GEOMATICA-EIA-CAT I-0055-2022

Proyecto: **“AMPLIACIÓN DE IGLESIA ÁGAPE”**

DRPN-NA-SEEIA-007-2022

## INFORME TÉCNICO DE EVALUACIÓN DE ESTUDIO DE IMPACTO AMBIENTAL

CORREGIMIENTO DE LAS CUMBRES,  
DISTRITO DE PANAMÁ, PROVINCIA DE PANAMÁ  
VERIFICACIÓN DE COORDENADAS  
AMPLIACIÓN DE IGLESIA ÁGAPÉ

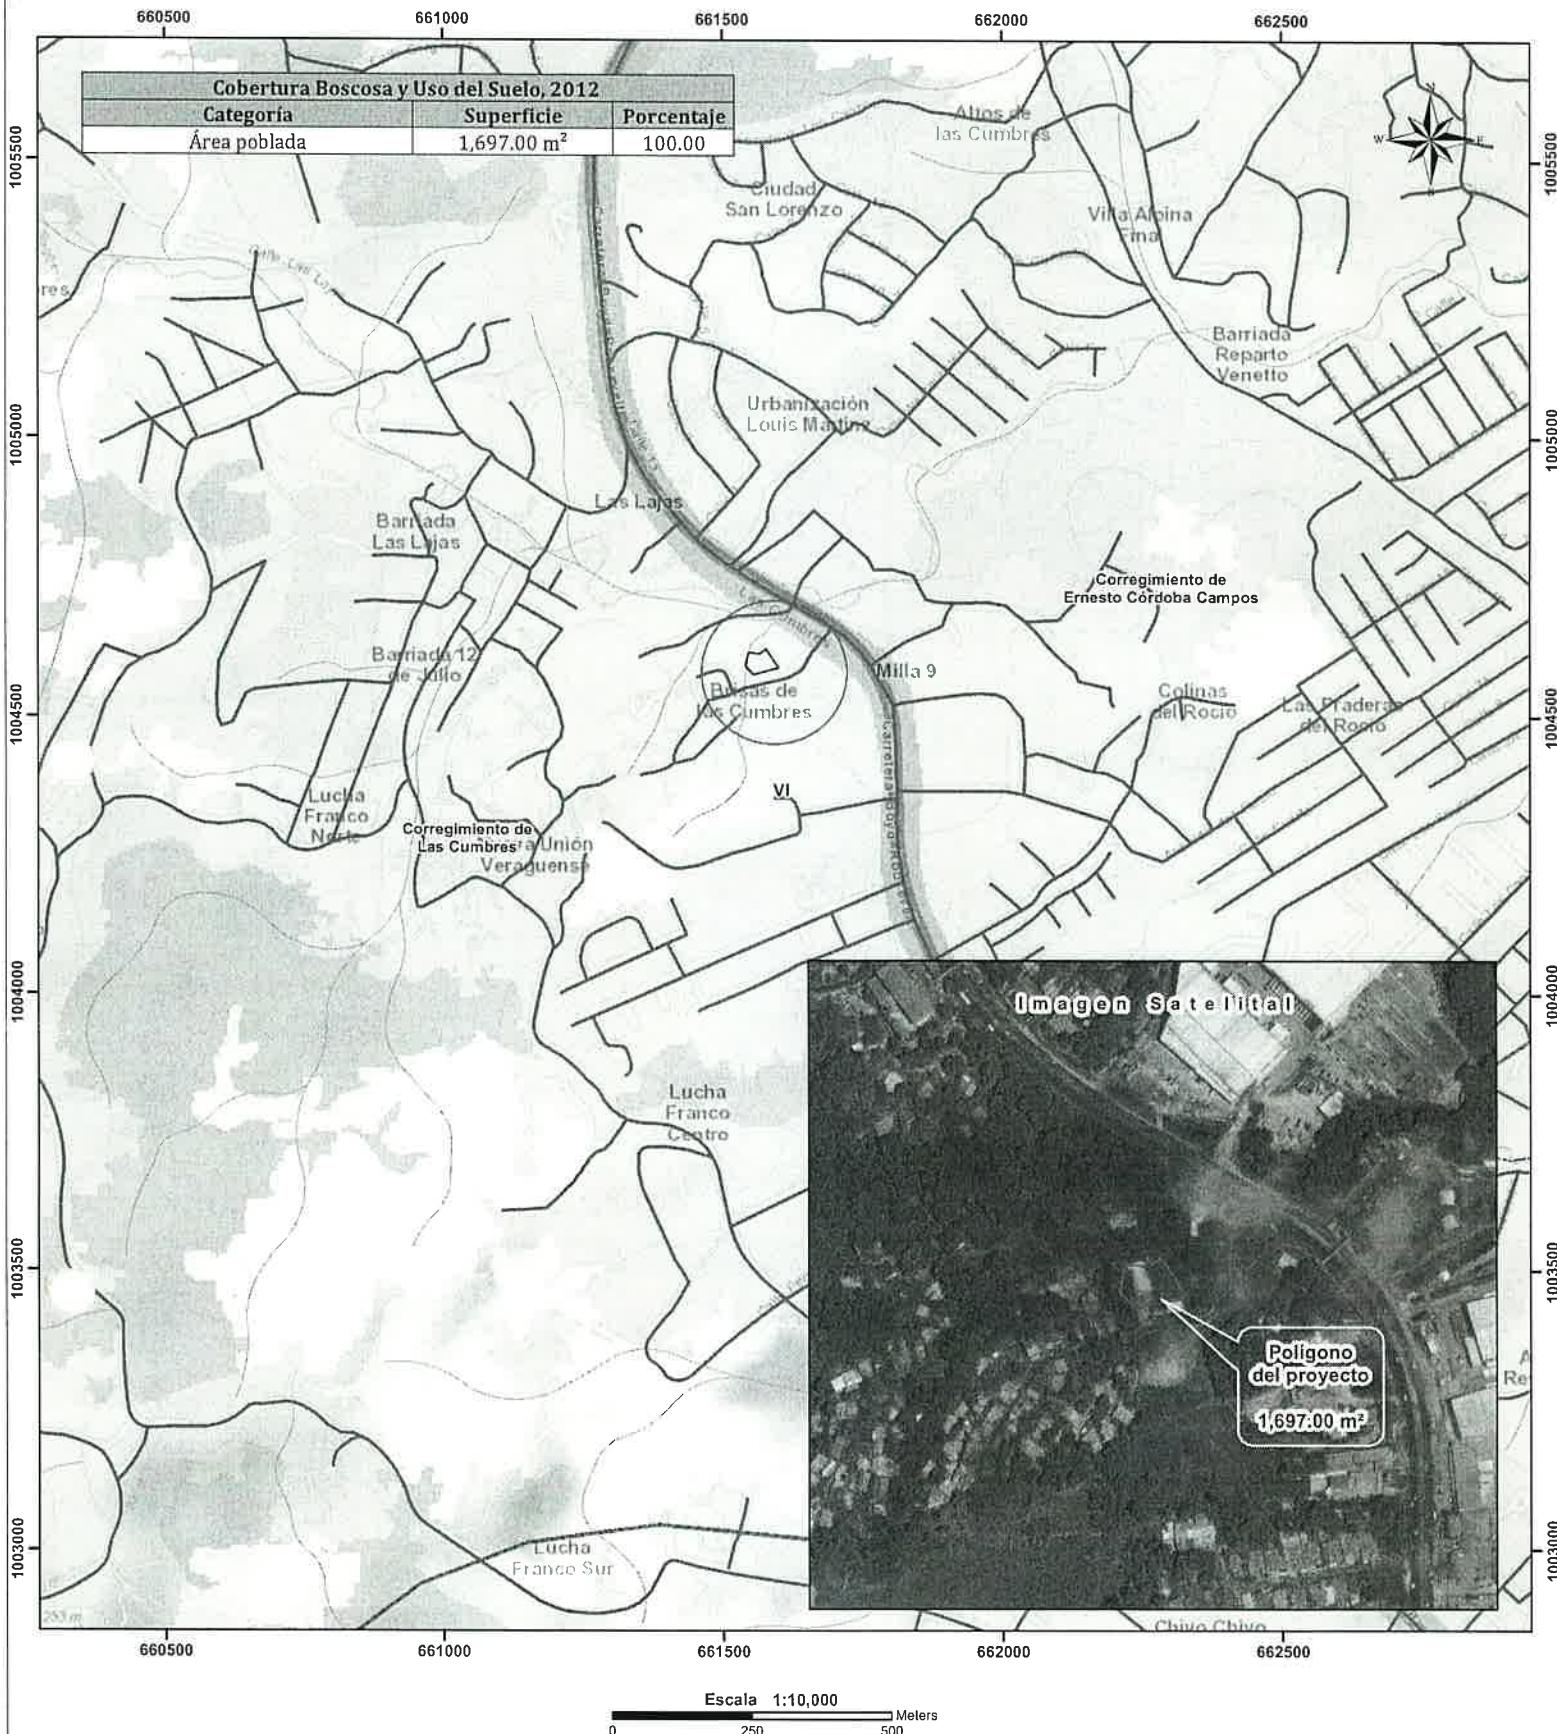
Con los datos proporcionados se generó un alineamiento con una longitud de ***1,697.00 m<sup>2</sup>*** el cual se ubica fuera de los límites del Sistema Nacional de Áreas Protegidas.

De acuerdo al Diagnóstico Cobertura Boscosa y Uso de la Tierra, año 2012 los puntos se ubican en la categoría de “**Área poblada**” y según la Capacidad Agrológica se ubica en el tipo **VI-No arable**, con limitaciones severas, apta para pastos, bosques, tierras de reservas.

**MAPA DE UBICACIÓN**  
**Proyecto: Ampliación de Iglesia Ágape**  
**Ubicación: El Palmar, Corregimiento de Las Cumbres**  
**Distrito de Panamá, Provincia de Panamá.**

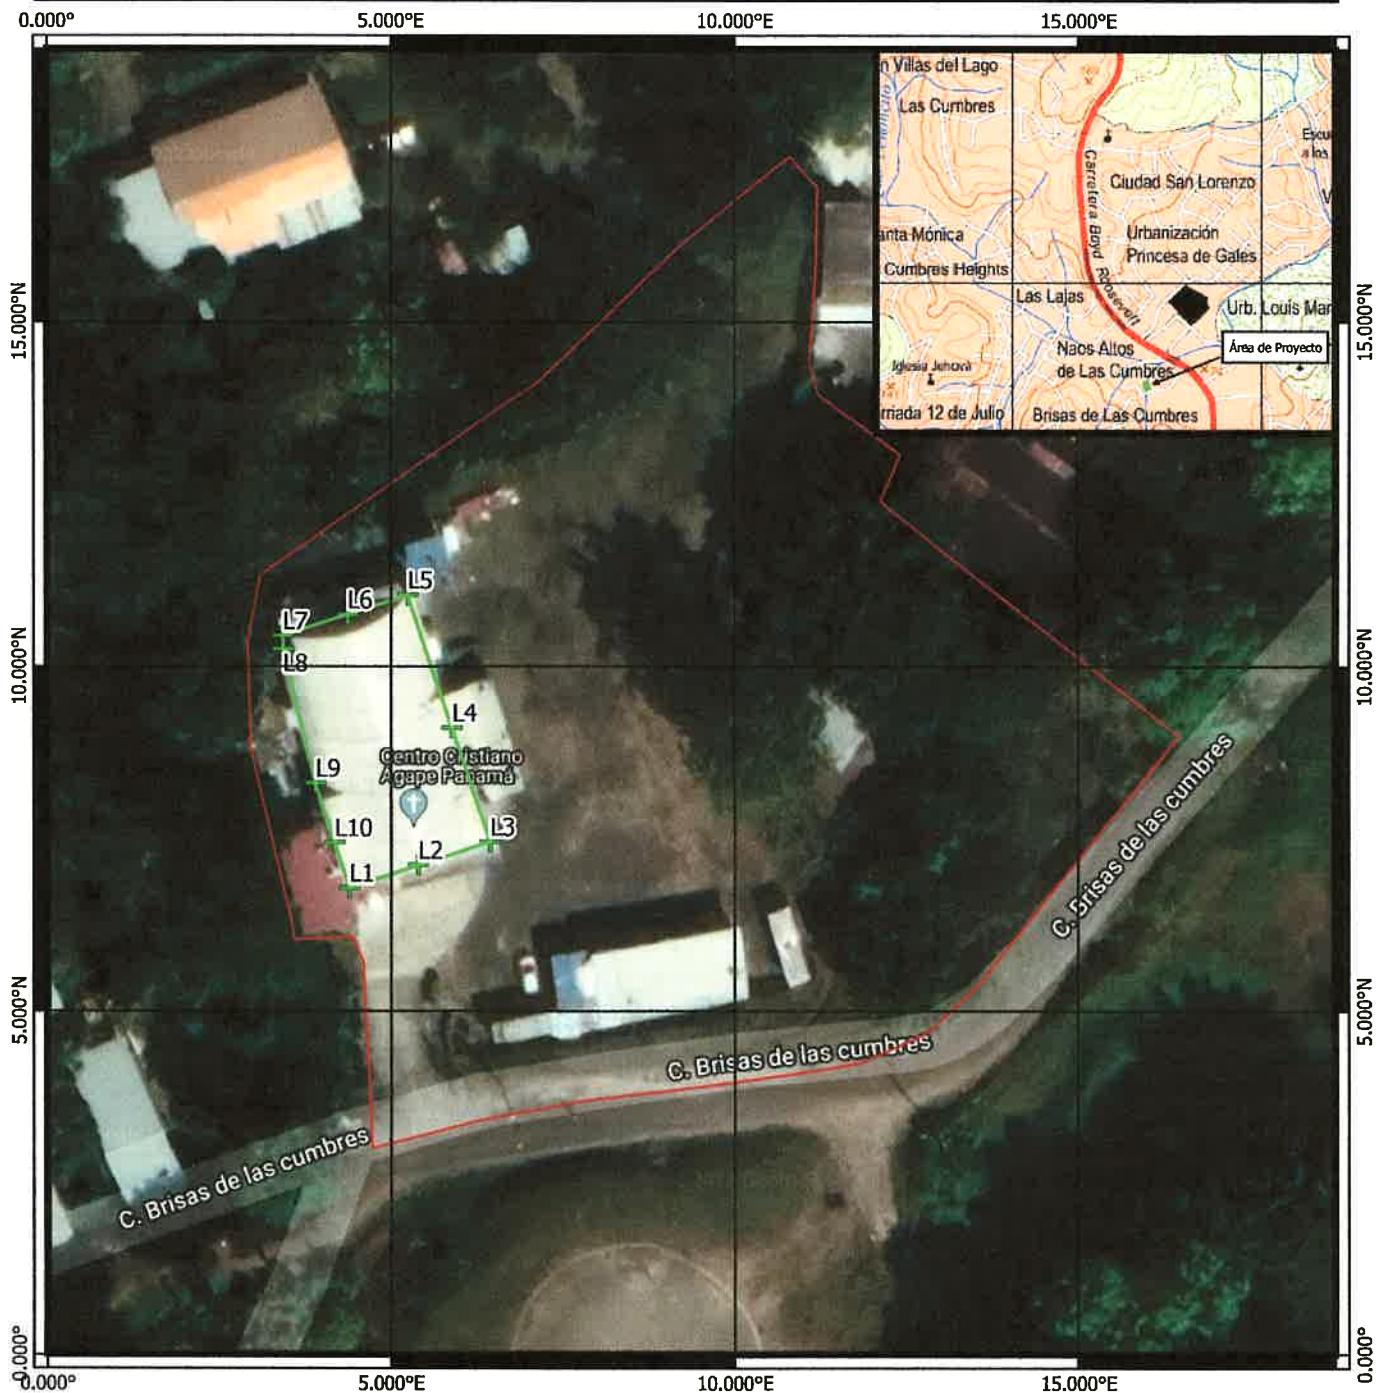
1. De acuerdo a la respuesta del **PROMOTOR** en la primera información aclaratoria en cuanto a la superficie del polígono del proyecto, el mismo indica que “[...] la superficie del polígono es de 5733 m<sup>2</sup> 69dm<sup>3</sup>”, sin embargo mediante **MEMORANDO GEOMATICA-EIA-CAT I-0055-2022** emitido por la Dirección de Información Ambiental menciona que “[...] Con los datos proporcionados se generó un alineamiento con una longitud de 1,697.00 m<sup>2</sup> el cual se ubica fuera de los límites del Sistema Nacional de Áreas Protegidas [...]”, por lo que le solicitamos

- a) Aclarar la superficie del polígono del proyecto y presentar las respectivas coordenadas UTM con Datum de referencia del área del proyecto.

Se presentan las coordenadas DATUM WGS-84:

La superficie del polígono es de 5733 m<sup>2</sup> 69 dm<sup>3</sup>, pero el área de construcción es de 414.64 m<sup>2</sup>. Se guardará en marguen de distancia en la quebrada sin nombre.

CORREGIMIENTO DE LAS CUMBRES,  
DISTRITO DE PANAMÁ, PROVINCIA DE PANAMÁ  
VERIFICACIÓN DE COORDENADAS  
AMPLIACIÓN DE IGLESIA ÁGAPE

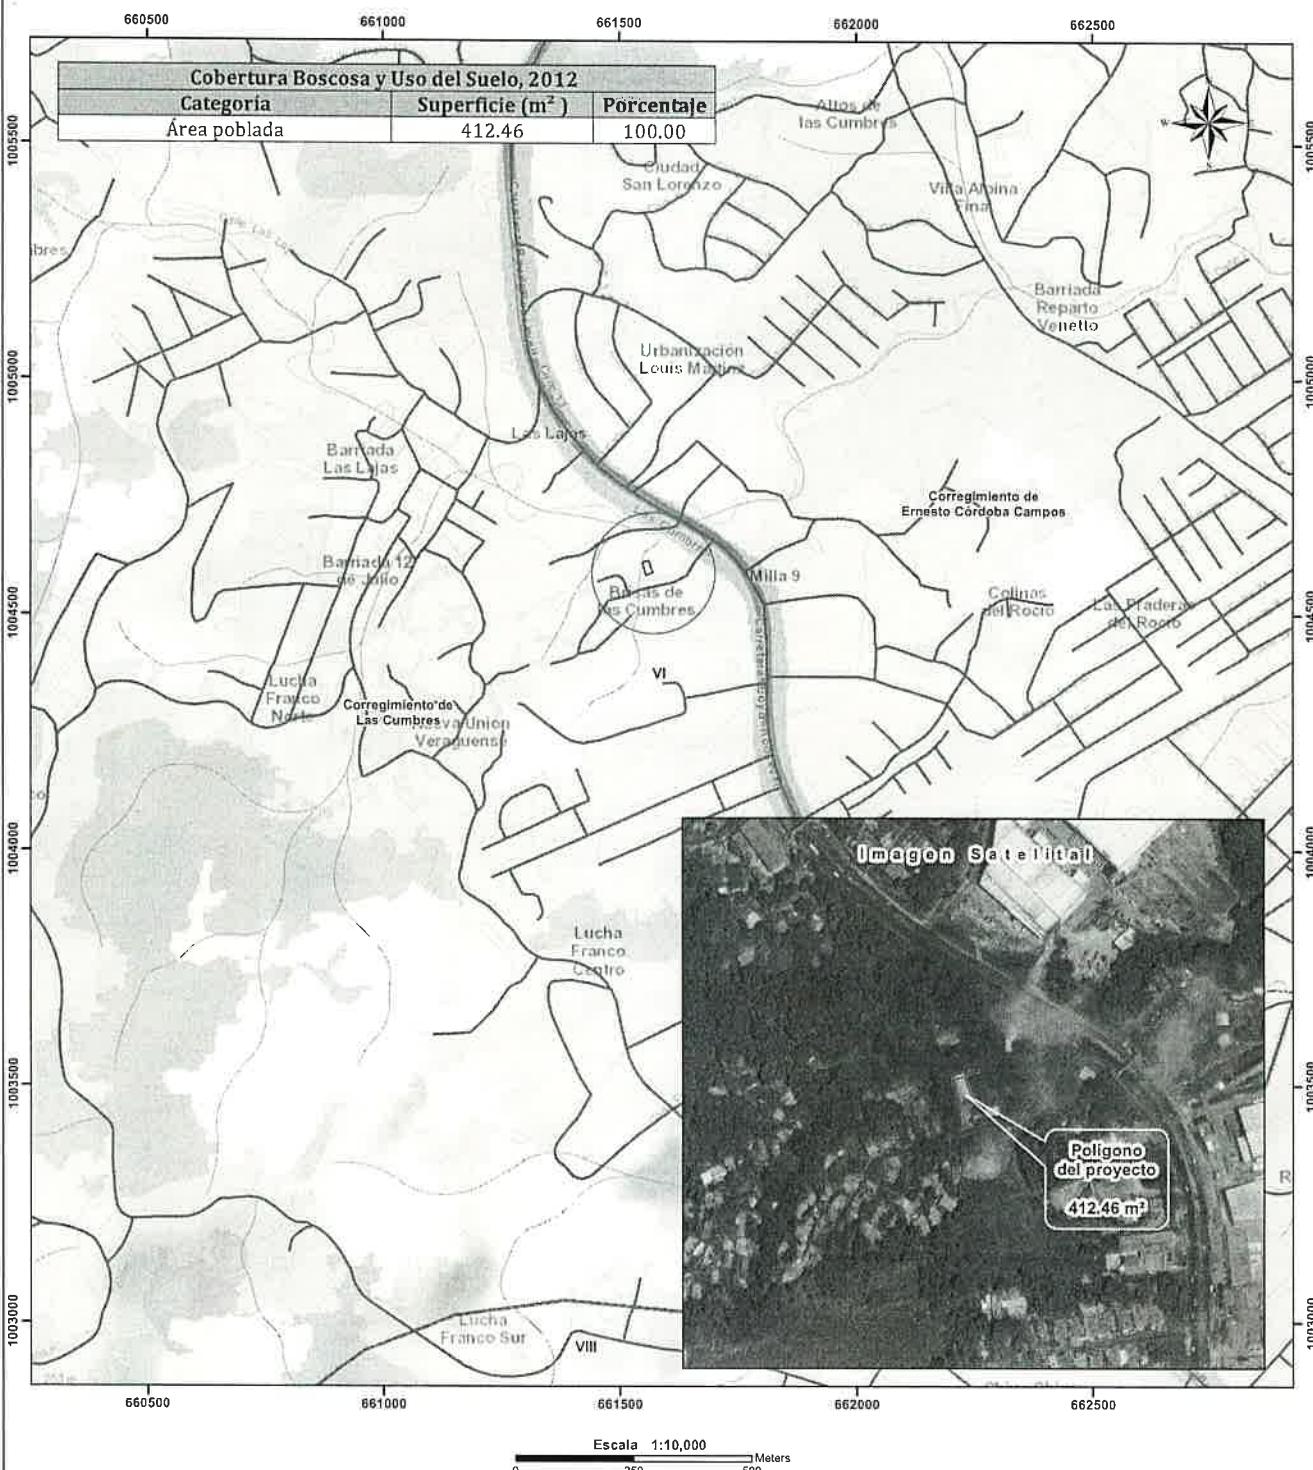
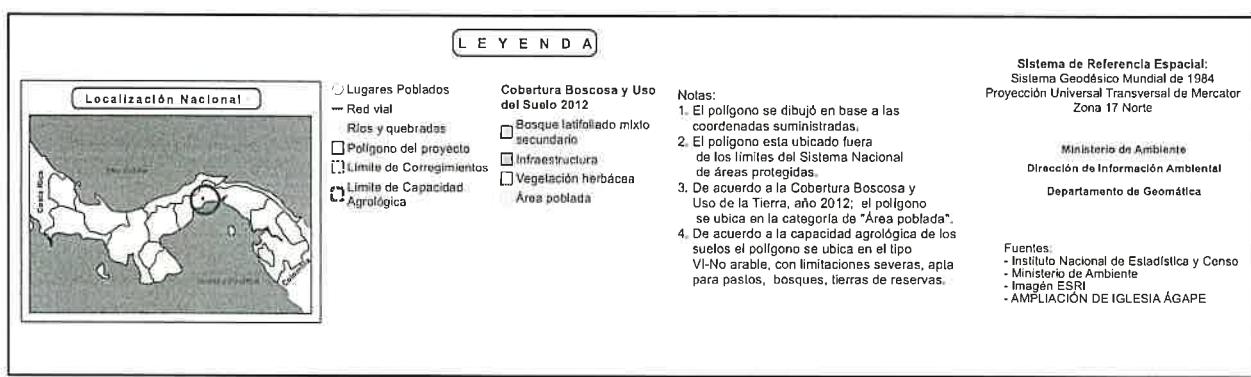
Con los datos proporcionados se generó un polígono con una superficie de **412.46 m<sup>2</sup>** el cual se ubica fuera de los límites del Sistema Nacional de Áreas Protegidas.

De acuerdo al Diagnóstico Cobertura Boscosa y Uso de la Tierra, año 2012 los puntos se ubican en la categoría de **“Área poblada”** y según la Capacidad Agrológica se ubica en el tipo **VI-No arable**, con limitaciones severas, apta para pastos, bosques, tierras de reservas.
